2019年2月吉日
株式会社 潮

HBF-FJR仕様変更の内容

2) 羽根・スポーク

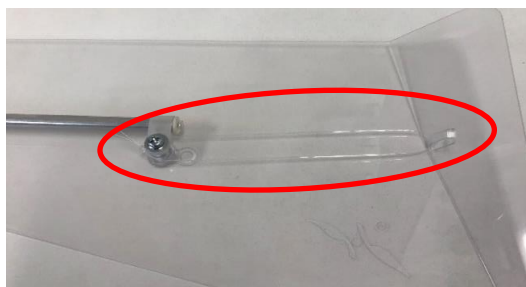
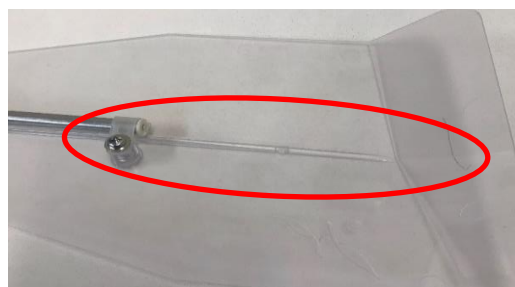
羽根の形状変更

落下防止ワイヤー変更

旧タイプ ワイヤーあり

新タイプ ワイヤーなし

スポーク・羽根仕様の変更

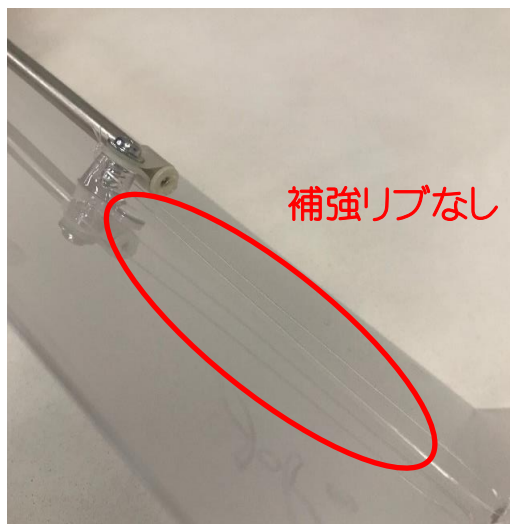
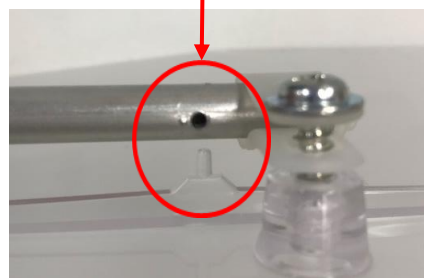
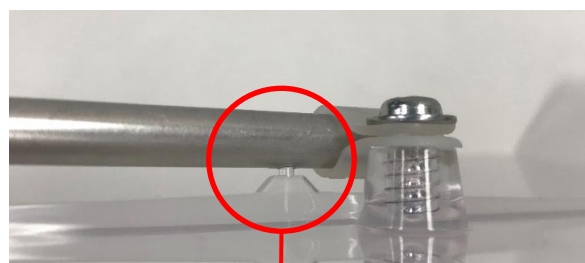
補強リブを追加

旧タイプ 補強リブなし

補強リブなし

新タイプ 補強リブあり

補強リブあり

旧タイプ スポーク

新タイプ スポーク穴・羽根凸追加
